中国電力資料

【説明順】

2000年鳥取県西部地震(観測記録の収集:賀祥ダム)

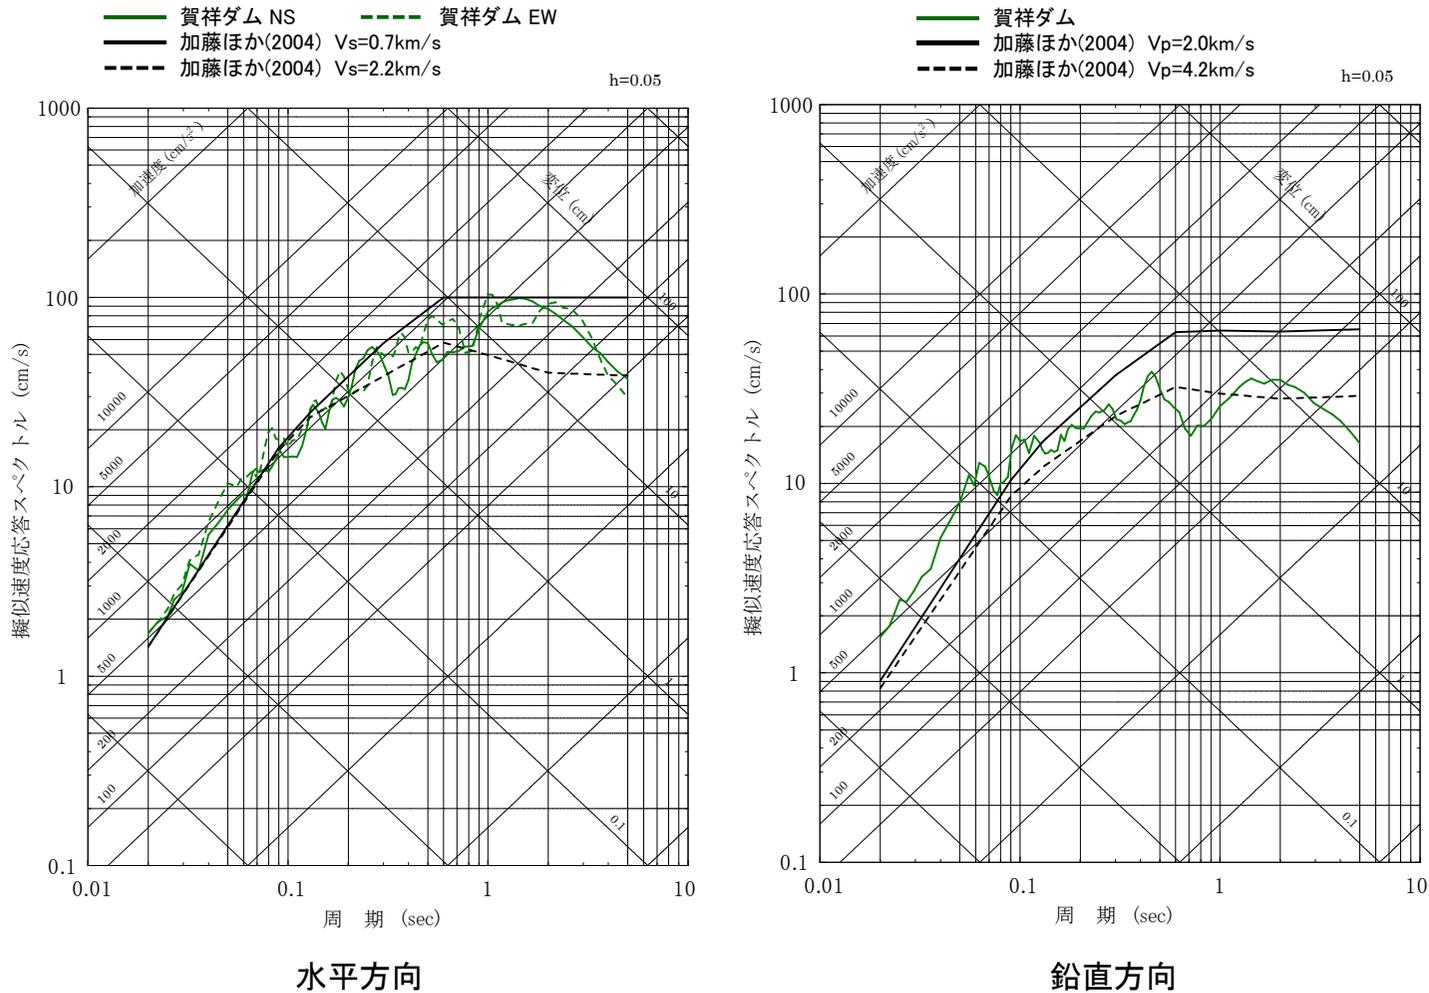
2000年鳥取県西部地震、2004年北海道留萌支庁南部地震を基準地震動とした理由は何か

2000年鳥取県西部地震, 2004年北海道留萌支庁南部地震を基準地震動とした理由は何か。

- 賀祥ダム堤体は、基礎岩盤として $V_p=2.0\sim 2.2\text{km/s}$ のCM級岩盤に設置されているため、監査廊における観測記録は、ダム構造物の影響が全くないとはいえないものの、島根原子力発電所の解放基盤表面($V_s=1.5\text{km/s}$)に比べれば、速度の遅い岩盤上($V_s=1.2\sim 1.3\text{km/s}$ 程度)の記録であると判断されることから、観測記録をそのまま検討対象にすることは問題ないと考えられる。

論点項目<22> 基準津波の想定 基準津波の波源

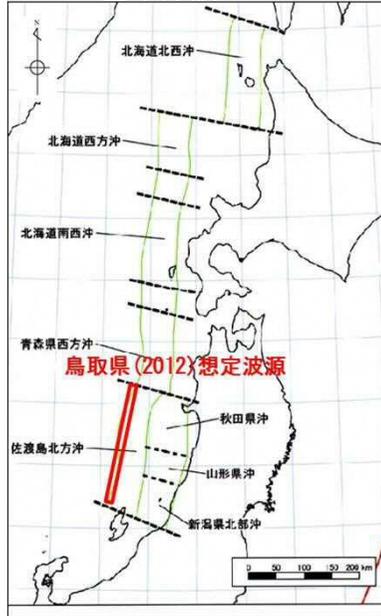
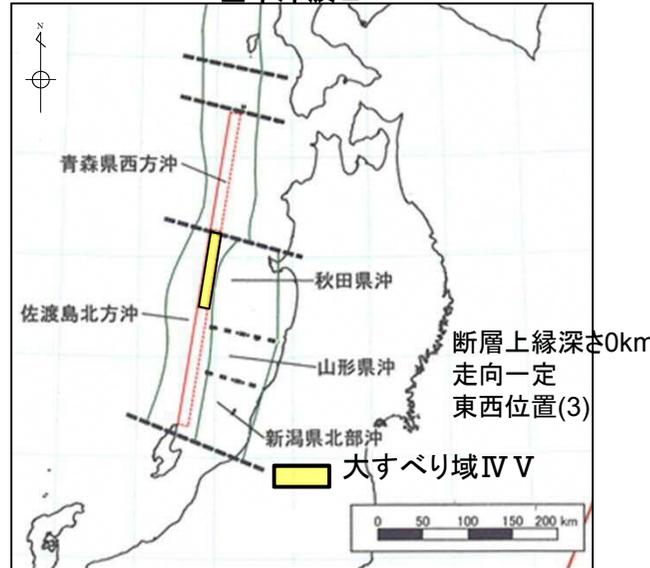
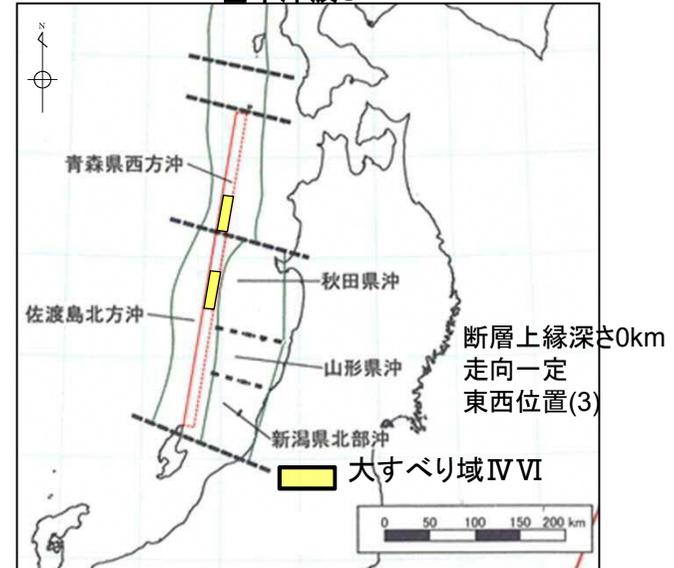
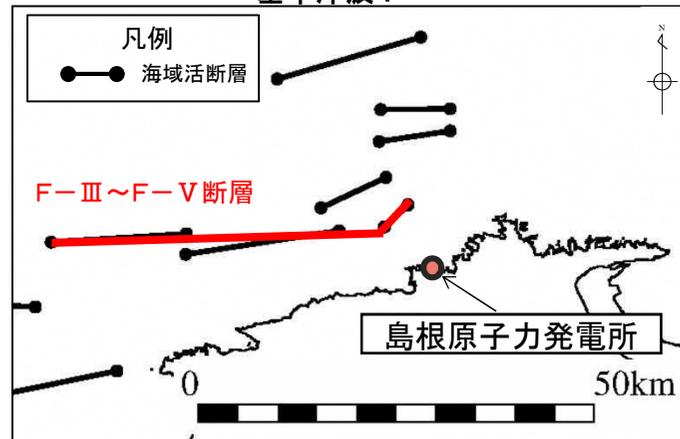
基準津波はどのような想定か

基準津波はどのような想定か。

・地震による津波の検討，地震以外の要因による津波の検討及び津波起因事象の重畳による津波の検討の結果，鳥取県(2012)が日本海東縁部に想定した地震による津波を基準津波1，日本海東縁部に想定される地震発生領域の運動を考慮した検討の評価水位最高ケースを基準津波2，評価水位最低ケースを基準津波3として選定する。また，敷地近傍に位置する海域活断層(F-Ⅲ～F-V断層)から想定される地震による津波を基準津波4として選定する。

基準津波の選定結果の検証 防波堤の影響検討(1/4)

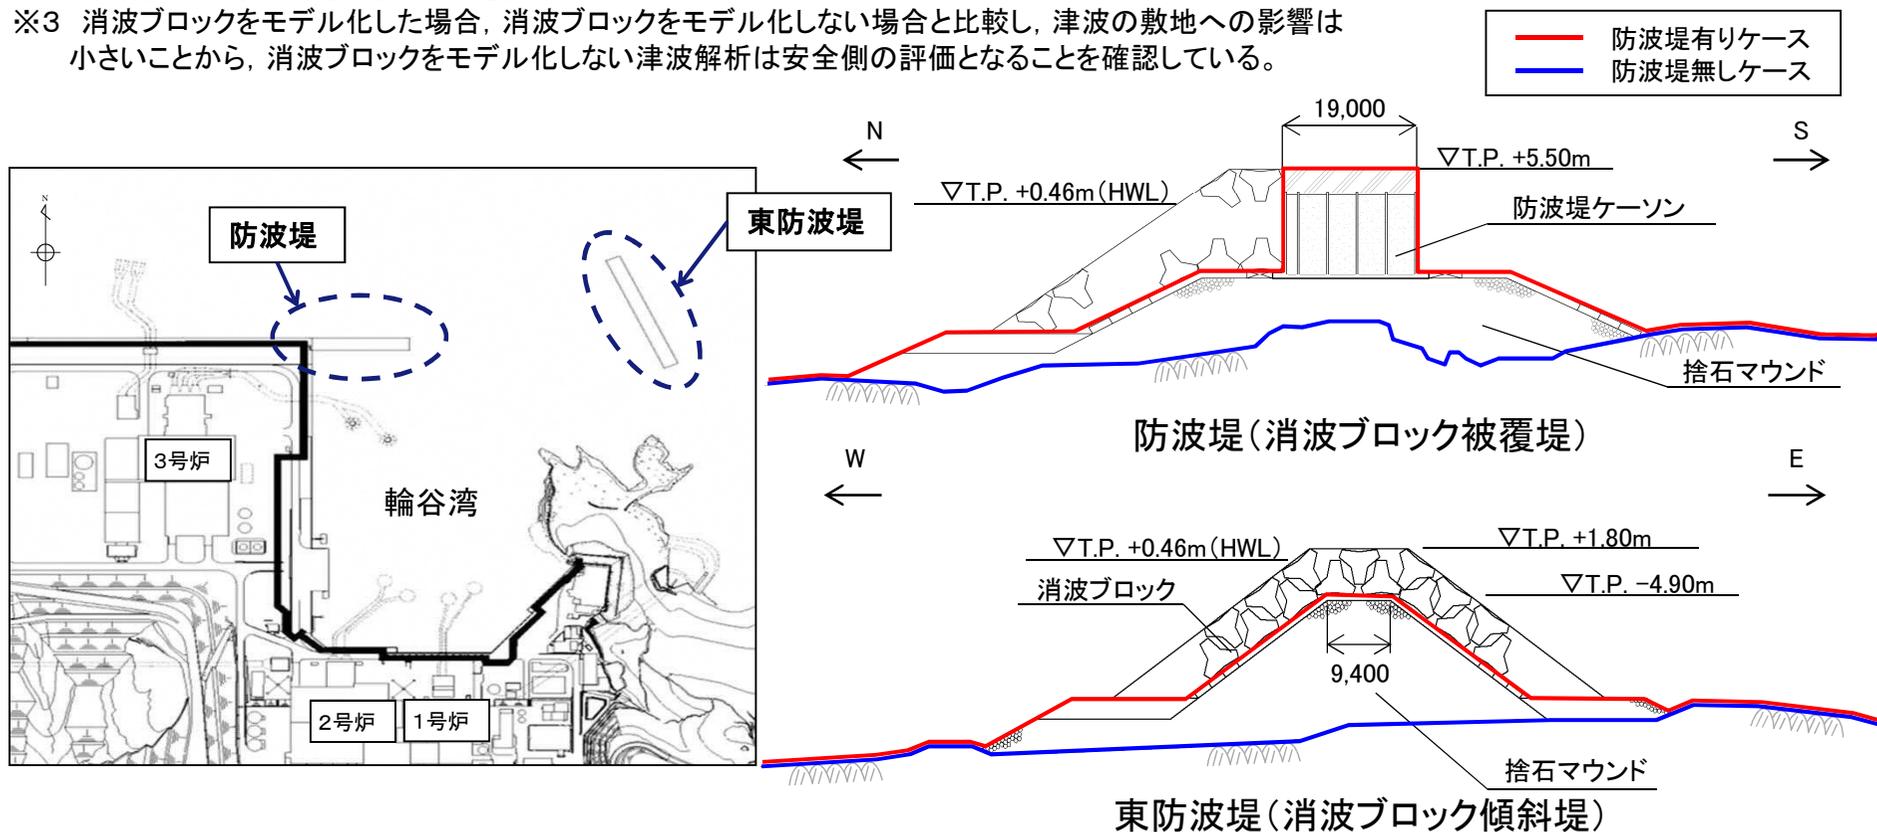
日本海東縁部を波源とする津波において、防波堤の損傷が考慮されている理由は何か

日本海東縁部を波源とする津波において、防波堤の損傷が考慮されている理由は何か。

- ・島根原子力発電所では、輪谷湾に防波堤(捨石マウンド+防波堤ケーソン)及び東防波堤(捨石マウンド+消波ブロック)を設置※1している。
- ・防波堤の有無によるモデル化については、防波堤有りのケースでは、防波堤ケーソン、捨石マウンドをモデル化しており、防波堤無しケースでは、防波堤ケーソン、捨石マウンドを全て取り除いた状態で実施している。
- ・なお、消波ブロック※2は、透過性を有するため、防波堤有りケースにおいては、安全側の評価となるよう消波ブロックをモデル化しないもの※3としている。

※1 防波堤は、敷地周辺の地震、津波により損傷する可能性は否定できないことから、津波影響軽減施設とせず、自主設備とする。
 ※2 一般に消波ブロックは短周期の波浪に対する軽減効果を持つとされており、土木学会(2016)においても構造物(消波ブロック)が無いものとして取り扱うことが多いと記載されている。
 ※3 消波ブロックをモデル化した場合、消波ブロックをモデル化しない場合と比較し、津波の敷地への影響は小さいことから、消波ブロックをモデル化しない津波解析は安全側の評価となることを確認している。

論点項目<25> 地震以外の要因による津波 海底地すべりに起因する津波

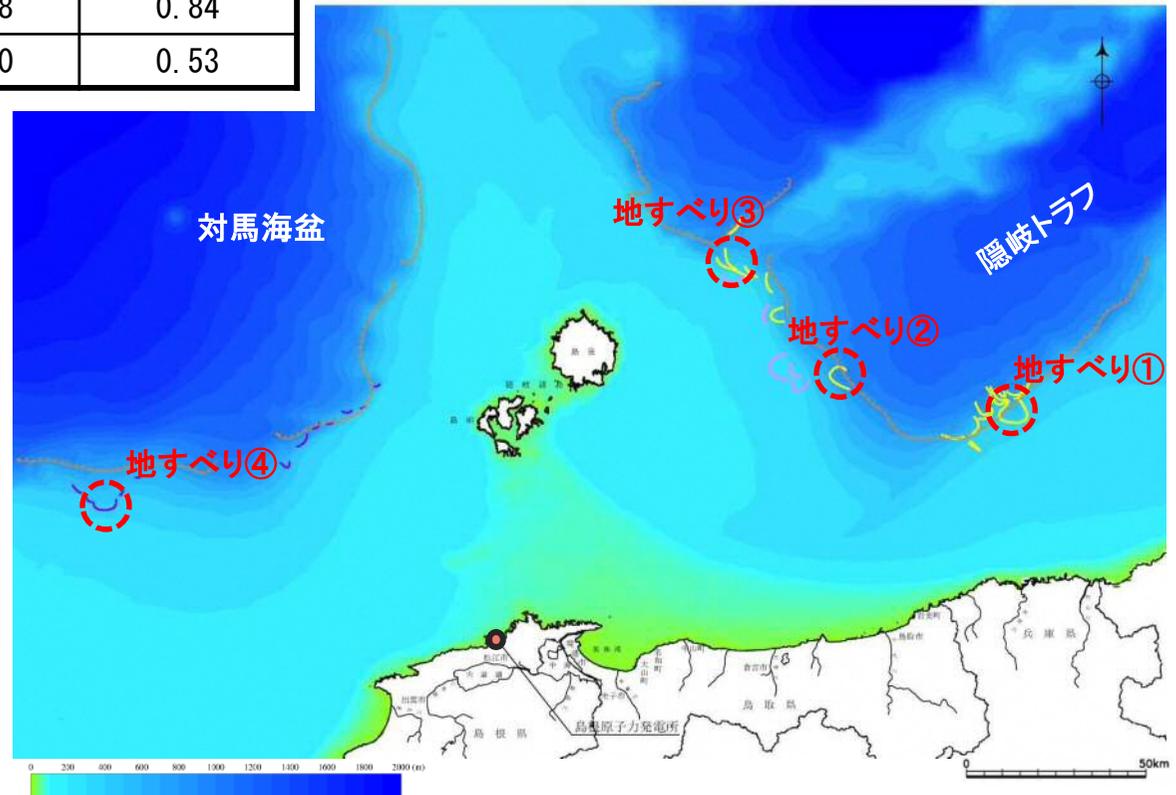
地震以外の要因による津波の影響は考慮されているか

地震以外の要因による津波の影響は考慮されているか。

・地すべり地形の概略体積の算定結果を踏まえ、評価対象地すべりとして、地すべり①～④を選定した。

(資料1)国土交通省・内閣府・文部科学省(2014)のスケーリング則・すべり量の設定

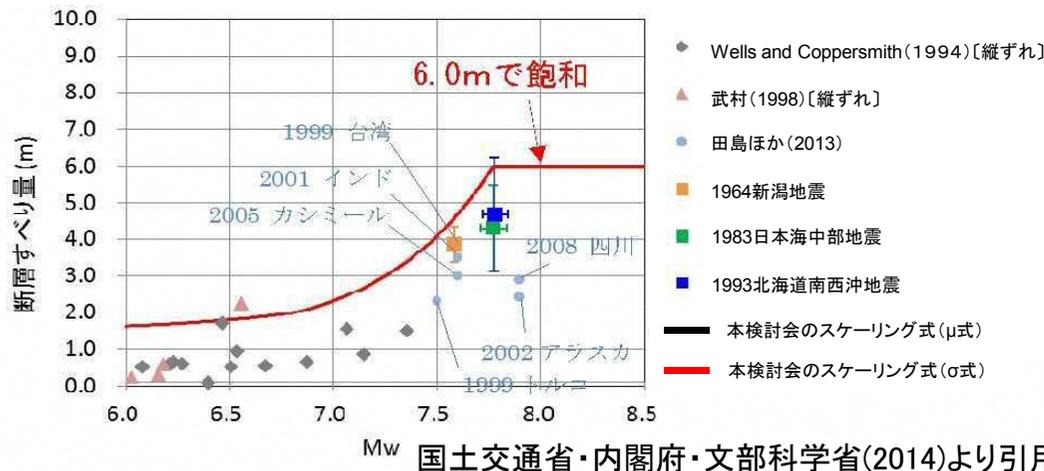
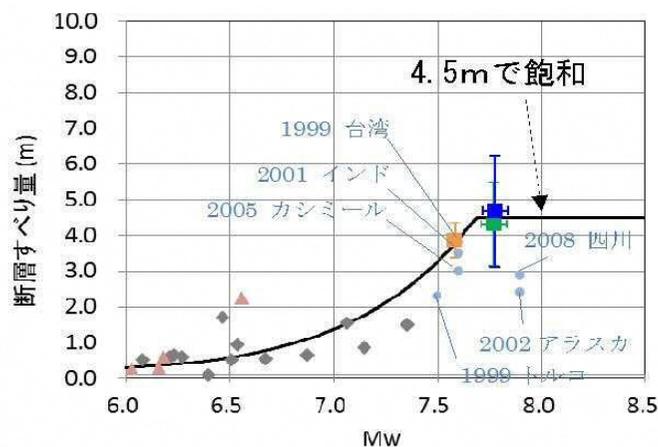
日本海東縁部を波源とする津波において、222kmの断層の方が350kmの断層より高い津波となるのはなぜか

日本海東縁部を波源とする津波において、222kmの断層の方が350kmの断層より高い津波となるのはなぜか。

・波源モデル(350km)に適用した場合、マグニチュードはMw7.7以上であるため、国土交通省・内閣府・文部科学省(2014)を踏まえると、すべりの不均質性を考慮し、平均すべり量は6m(飽和値)、最大すべり量は12mとなる。
